## VYSVĚTLENÍ ZADÁVACÍ DOKUMENTACE VII.

| 1.1. Název veřejné zakázky:           | <b>OU - Stavební úpravy objektu A, Přírodovědecká fakulta, 30. dubna 22, Ostrava - dostavba</b> |

Obr. - Prostory, ve kterých nejsou jednotky a potrubí lakovány (je zakryto podhledem, nebo jiným způsobem).

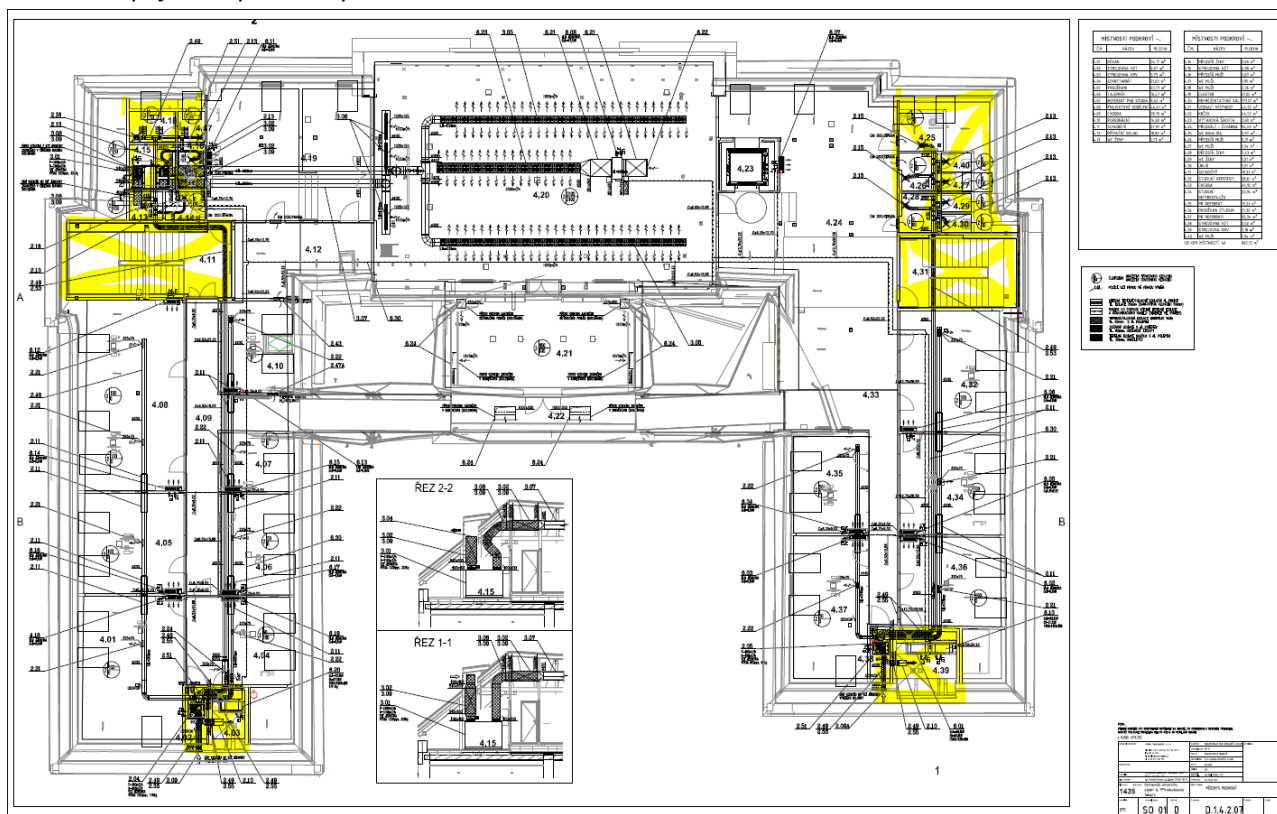
V profesi VZT je ve výkazu výměr pod pč. 127, 203 a 204 požadován nástřik potrubí a jednotek ... 1 kpl. Žádáme zadavatele, aby blíže specifikoval odstín dle vzorníku RAL a hlavně rozsah prací v m<sup>2</sup>.

Odstín RAL 7048 (je uveden v AS-100 Technická zpráva, strana 86).

Nástřik se týká veškerých viditelných potrubí, nástěnných a kanálových jednotek v podkroví. Obecně jde o celé podkroví vyjma místností malých místností 4.02, 4.03 4.13, 4.14, 4.15, 4.16, 4.17, 4.18, 4.25, 4.26, 4.27, 4.28, 4.29, 4.30, 4.38, 4.39 a 4.40 - kde jsou rozvody buď kryté podhledem, nebo se jedná o technické prostory bez požadavku na barevné řešení potrubí. Rozsah v m<sup>2</sup> si musí určit zhotovitel na základě jím použité technologie lakování, spojování potrubí apod.
